Oggetto: Autostrada A14 BOLOGNA –BARI – TARANTO

Potenziamento in sede del Sistema Autostradale e Tangenziale di Bologna "Passante versione 2020"

Osservazioni al progetto

Si riporta di seguito l'estratto del piano particellare di esproprio (rif. elaborato ESC007 – fuori scala) con l'individuazione delle aree interessate dalla procedura espropriativa,

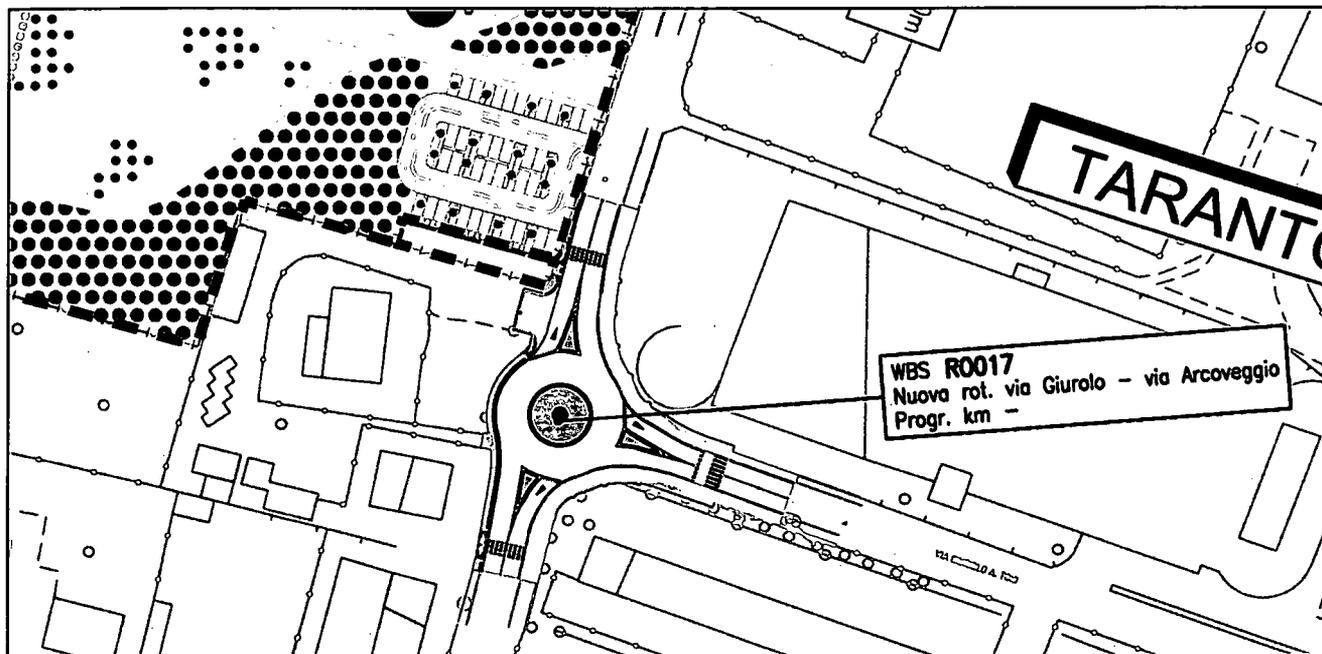
- b) Si è rilevata una difformità (in media di circa 2 ml) tra la planimetria generale di progetto (rif. elaborato STD3013) ed il piano particellare d'esproprio (rif. elaborato ESC0007) in quanto il limite di esproprio previsto da quest'ultimo elaborato non corrisponde alle effettive opere contemplate nella suddetta tavola di progetto; inoltre è prevista l'occupazione temporanea di due aree in corrispondenza dell'attuale passo carraio che non trova corrispondenza con l'elaborato progettuale. **Si chiede pertanto l'adeguamento del piano particellare a quanto effettivamente progettato.**

l'estratto della planimetria generale di progetto (rif. elaborato STD3013 - fuori scala),

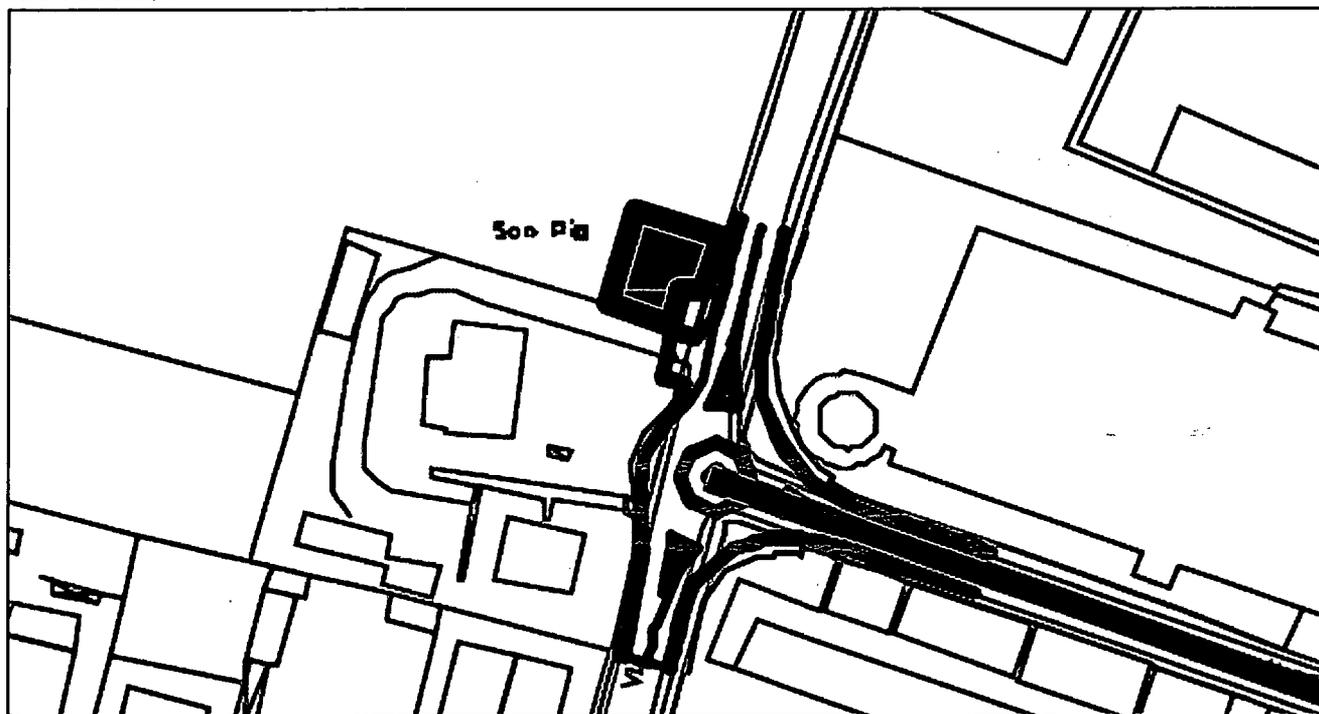
- c) L'elenco Ditte indica che una porzione dell'area espropriata (di mq. 14) sarà destinata a "pista ciclabile", ciò non trova corrispondenza con le opere previste nell'elaborato di progetto e con il piano particellare grafico. Si evidenzia la necessità di mantenere l'attuale soluzione progettuale che prevede il posizionamento della pista ciclabile sul lato Est della carreggiata stradale al fine di evitare ulteriori disagi che l'opera arrecherà nella fruizione del passo carraio da parte degli automezzi in ingresso ed in uscita dall'area condominiale.

e l'estratto della planimetria dell'ubicazione delle aree di cantiere (rif. elaborato CAP0201 - fuori scala).

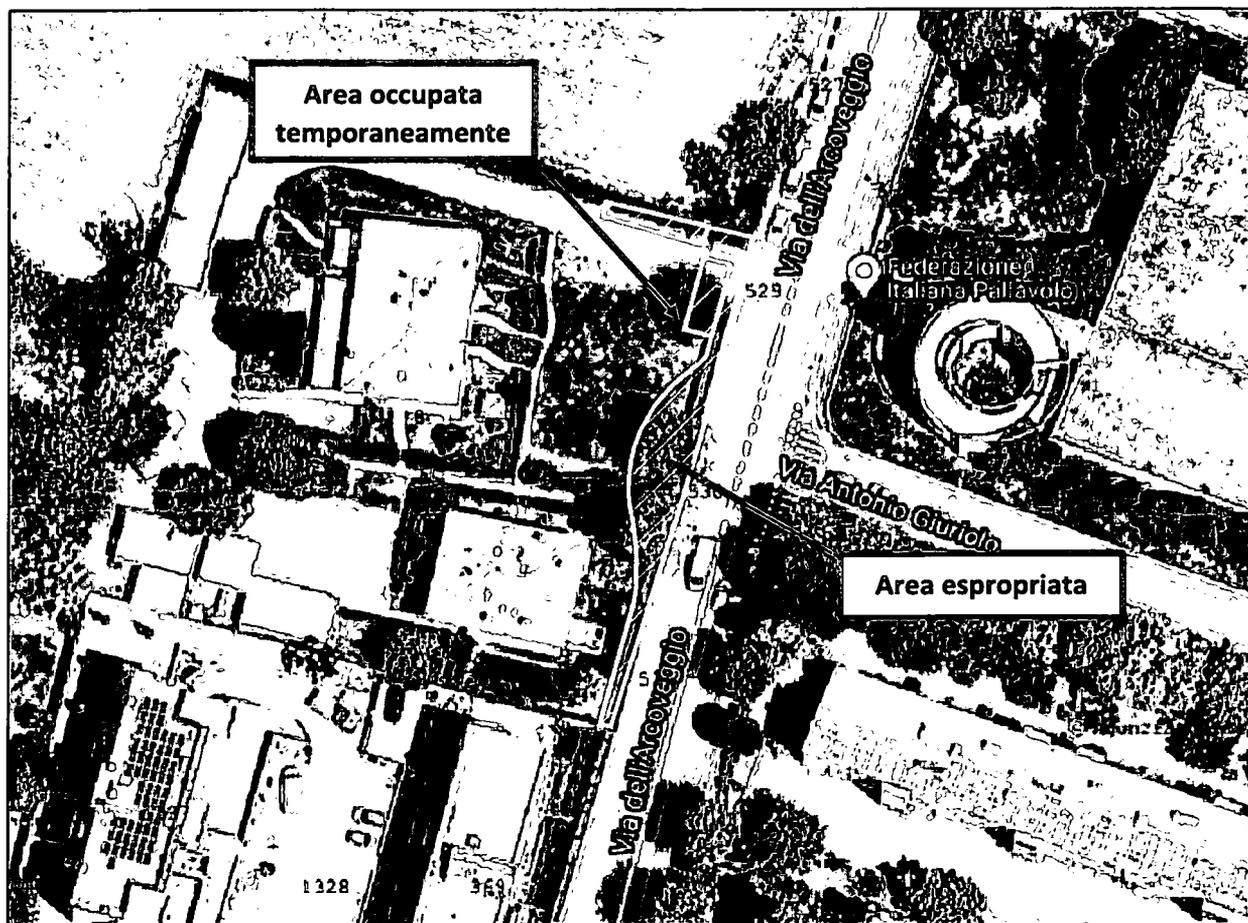
- g) Dalla planimetria dell'ubicazione delle aree di cantiere (rif. elaborato CAP0201), si evince che sull'adiacente particella 614, sarà realizzata un'area di cantiere. Vista la vicinanza con i fabbricati residenziali e, considerate le attività che saranno svolte dall'impresa esecutrice e ciò che queste comporteranno (rumore, polveri, ecc.), **si chiede lo spostamento in altro luogo facente parte dell'ampia area prevista in esproprio per la realizzazione del parco pubblico**. In subordine si chiede che siano adottate e garantite, per tutta la durata dei lavori, idonee misure protettive atte ad eliminare o a ridurre l'impatto che tali attività di cantiere possono arrecare ai condomini.

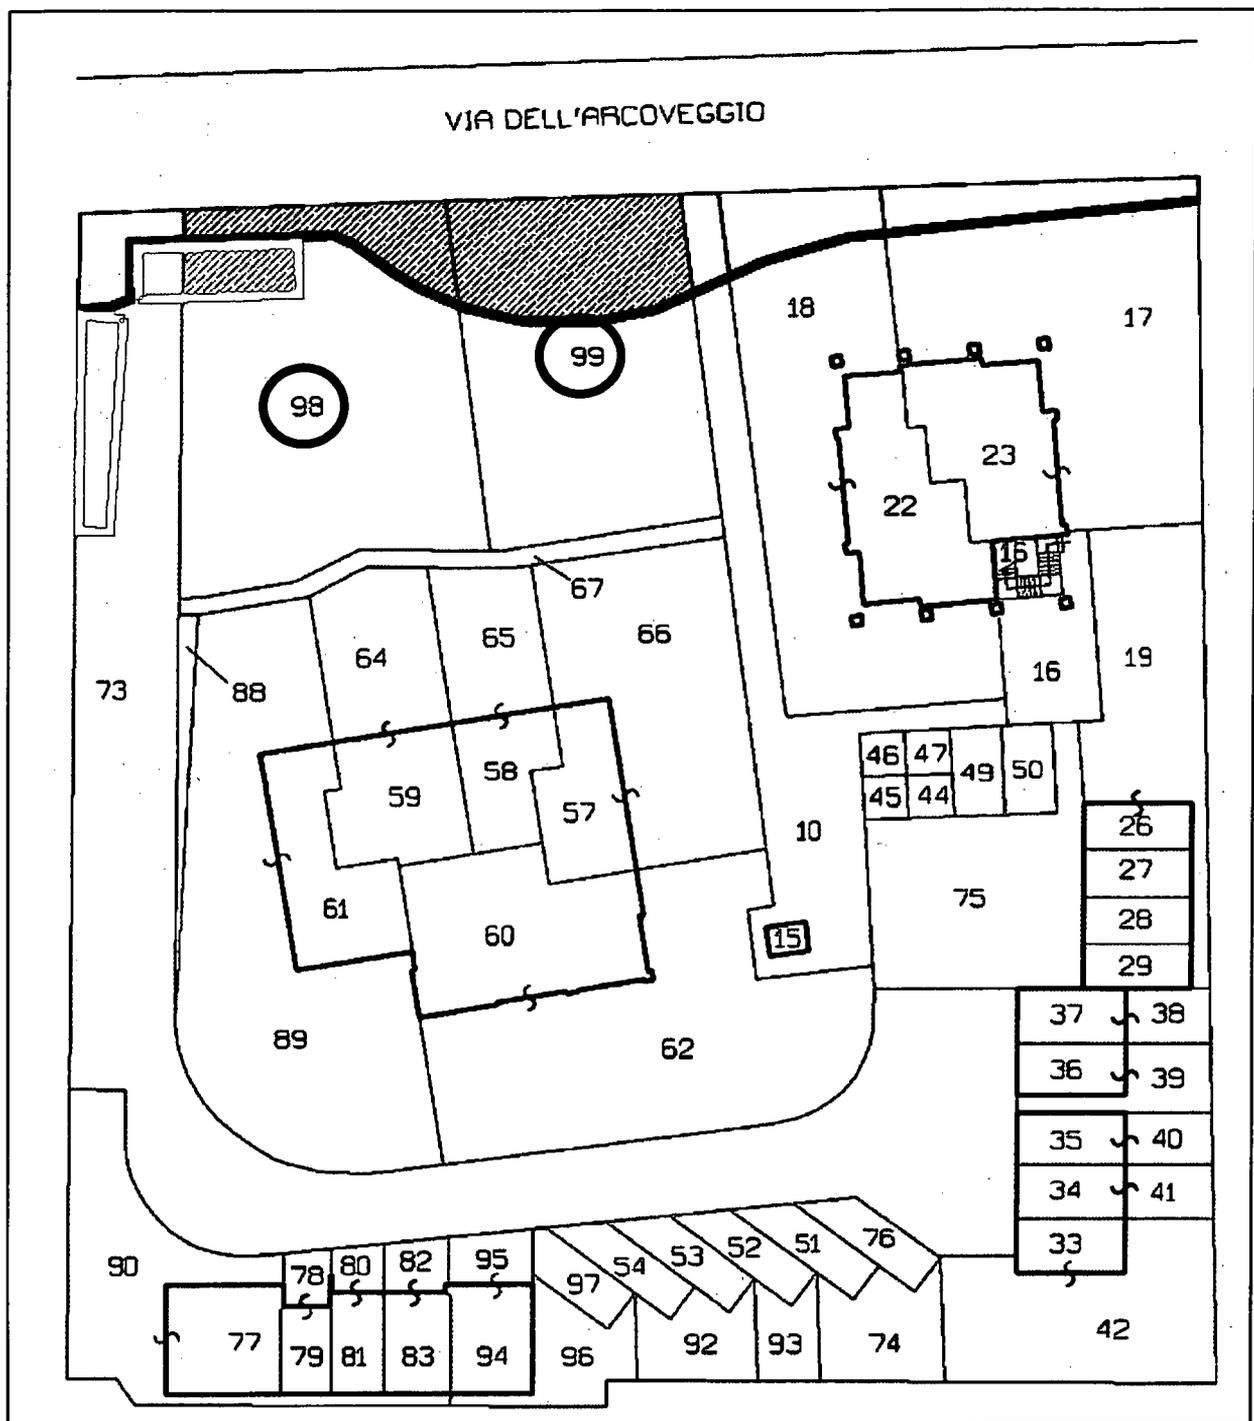
- a) dall'elenco ditte (rif. elaborato ESC0002) risulta che la particella 8 (n. ordine 179) viene trattata come unica ditta intestataria, come se fosse area comune a tutte le unità immobiliari che compongono gli edifici. Al riguardo si riporta l'elaborato planimetrico con la dimostrazione della suddivisione in subalterni della corte al quale è stato sovrapposto il limite di esproprio (in colore rosso) e l'area in occupazione temporanea (in colore ciano).

Da detto elaborato risulta che i subalterni 98 e 99 identificano delle aree urbane di pertinenza di alcune unità immobiliari ad uso residenziale presenti nei fabbricati ubicati sulla particella 8. Per questa ragione, in considerazione dei diversi diritti che i singoli intestatari delle unità esercitano sulle aree, si chiede di adeguare la posizione alle rispettive risultanze catastali:

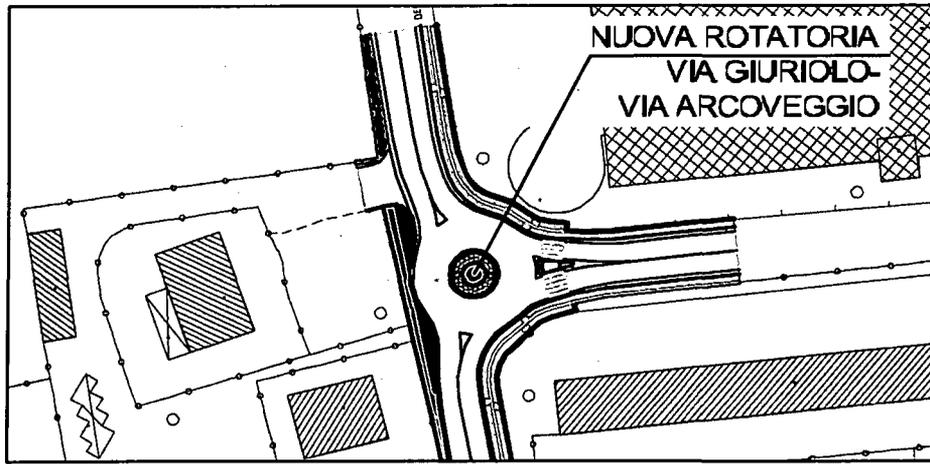
1- con la **riduzione del raggio della rotatoria**, come peraltro già previsto nella planimetria di progetto di cui alla Valutazione di Impatto Ambientale (rif. elaborato STD0161 del novembre 2016) della quale se ne riporta lo stralcio, si andrebbe a migliorare sensibilmente il progetto, pur permanendo le problematiche di accesso evidenziate ai successivi punti.

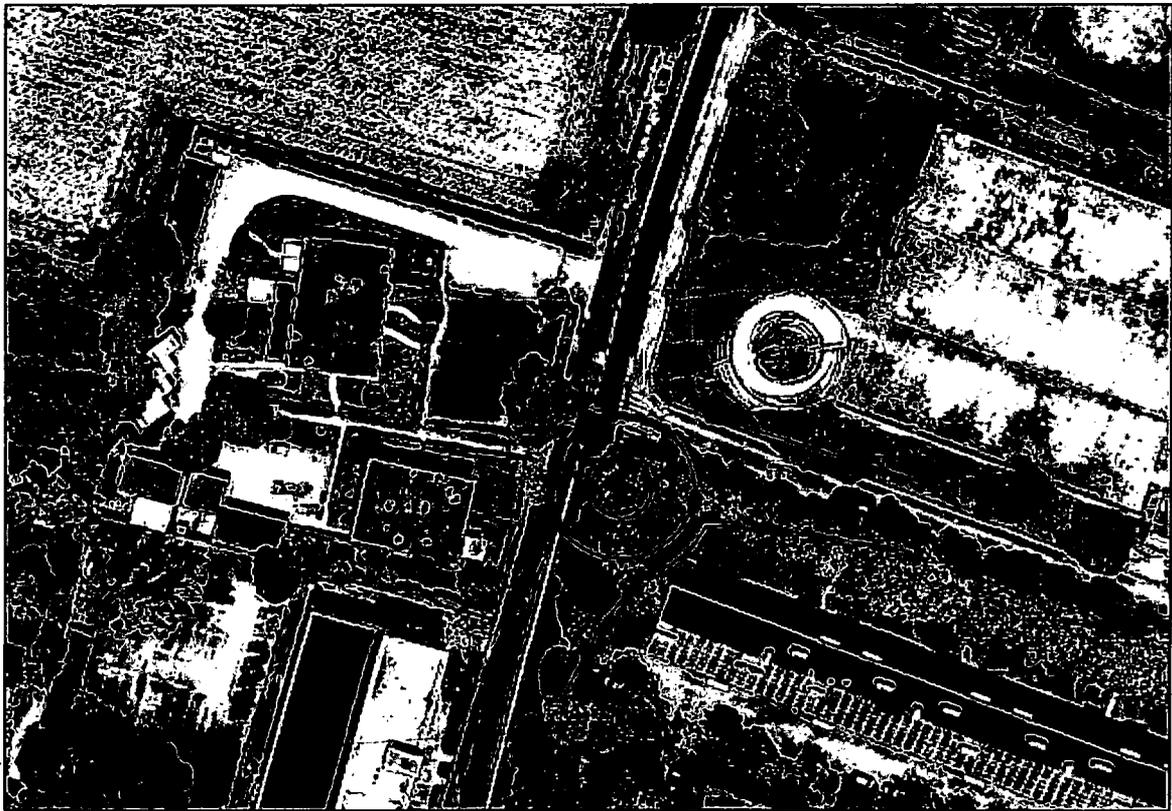
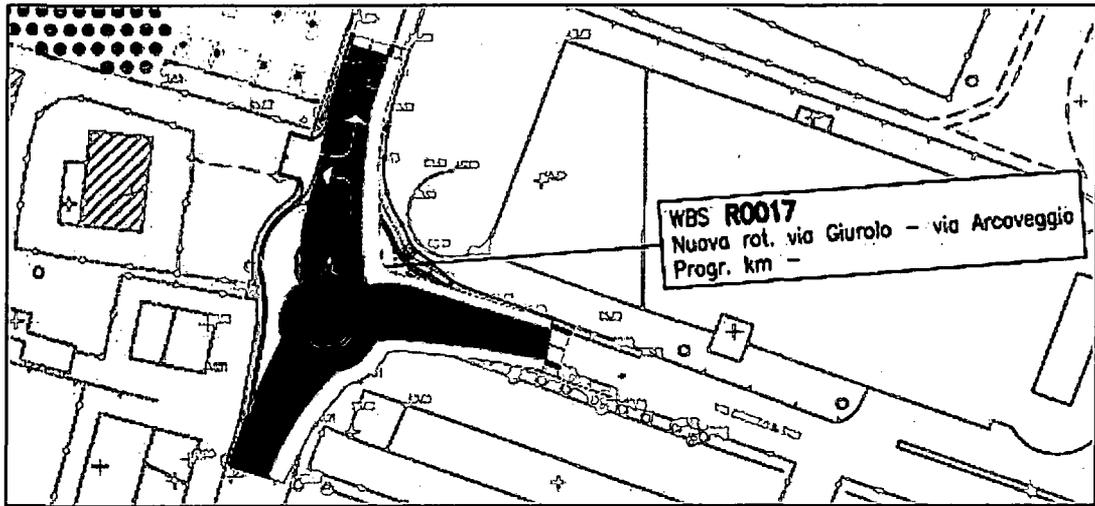
2- Si chiede la traslazione della rotatoria sulle proprietà comunali, come da indicazione, di massima, sotto riportata.

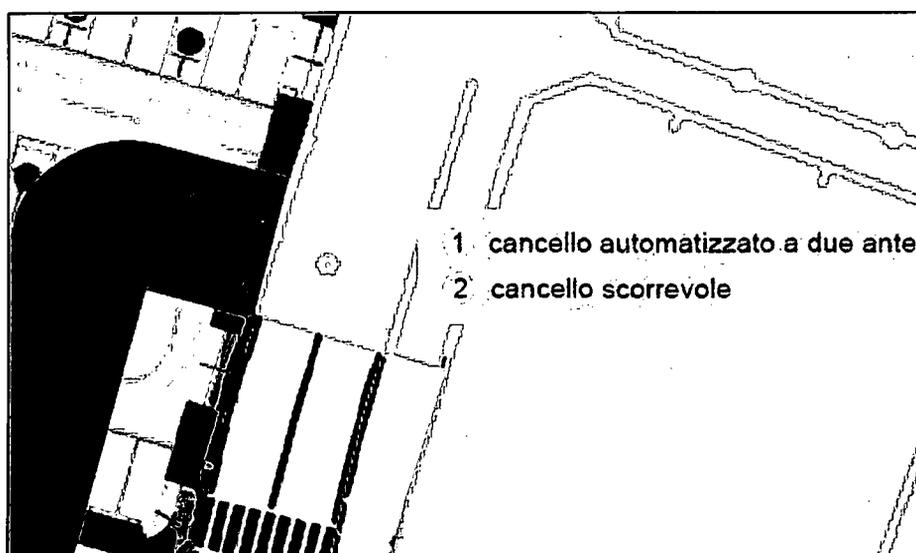
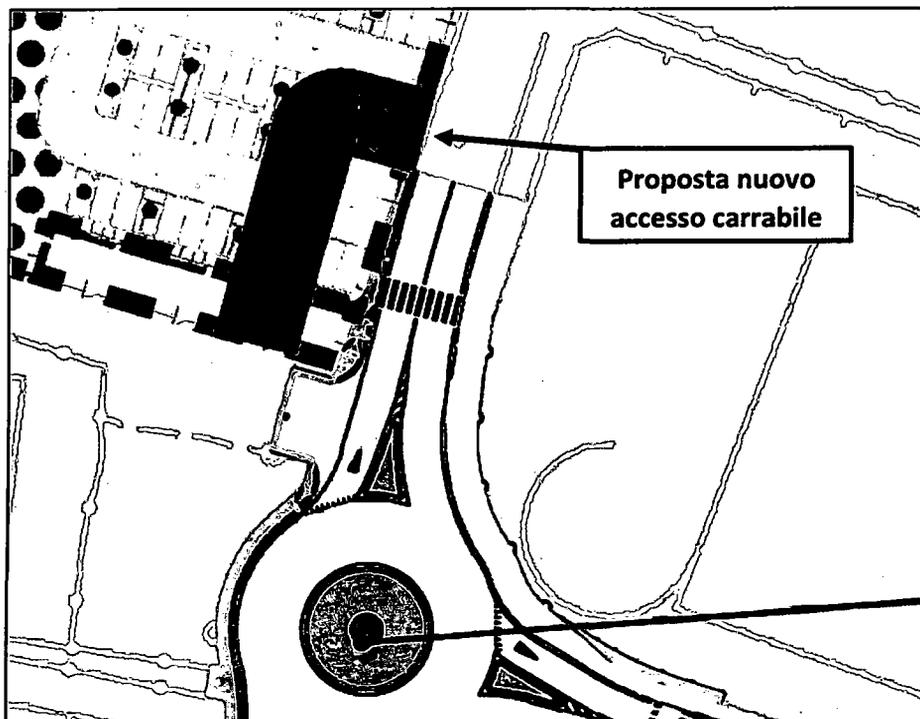
3- Appare evidente che la realizzazione della rotatoria, così come progettata ai fini dell'apposizione del vincolo espropriativo, comporterà l'obbligo di svolta a destra per i mezzi in uscita dal vialetto condominiale e l'accesso alla corte potrà avvenire, solo ed esclusivamente, provenendo da Nord ed in direzione centro. In subordine all'ipotesi prospettata al punto d2), **si chiede di modificare il progetto di ripristino del passo carraio** come indicato, in via di massima, nel seguente elaborato grafico in colore blu (non in scala). Tale modifica progettuale dovrà prevedere tutte le necessarie autorizzazioni comunali che saranno a totale carico della Società Autostrade. Il dimensionamento e le caratteristiche dell'accesso proposto dovranno tenere conto dell'eventuale fruizione dello stesso anche da parte di mezzi di servizio del complesso immobiliare (quali, ad esempio, per traslochi, manutenzioni all'impianto fognario, al tetto, al giardino, ecc.), per tale ragione il varco condominiale dovrà mantenere la stessa dimensione (nello specifico la larghezza – costituito da due cancelli), i cancelli dovranno essere posizionati con il medesimo arretramento di quelli esistenti rispetto alla strada pubblica al fine di consentire la sosta ai mezzi in ingresso e dovranno necessariamente essere posti su Via dell'Arcoveggio. Inoltre si dovrà prevedere l'indipendenza del nuovo accesso nei confronti di altre proprietà private o pubbliche, nonché l'adozione di tutte quelle opere e soluzioni (progettuali ed amministrative) atte ad evitare possibili disagi nell'utilizzo del nuovo accesso come, ad esempio, il divieto di sosta e di fermata di automezzi nei pressi del passo carraio, l'eliminazione di interferenze (nella fattispecie di utenze interrato) che possano arrecare intralci e gravami nella fruizione di detto accesso e la cessione in proprietà dell'area destinata all'accesso condominiale. Infine, si chiede che il corsello, come più sotto rappresentato, sia completamente recintato ed inaccessibile a terzi e di conformazione tale da consentire agevolmente l'ingresso e l'uscita da parte di ogni tipo di mezzo. **In tutti i casi dovrà essere assicurata la possibilità di uscita dalla corte con svolta sia a destra che a sinistra e di ingresso provenendo da qualsiasi direzione, con ogni tipo di mezzo**, attuando tutte le soluzioni atte ad evitare la sosta di mezzi lungo la Via dell'Arcoveggio che limitino la visuale durante le manovre di uscita dal passo carraio.
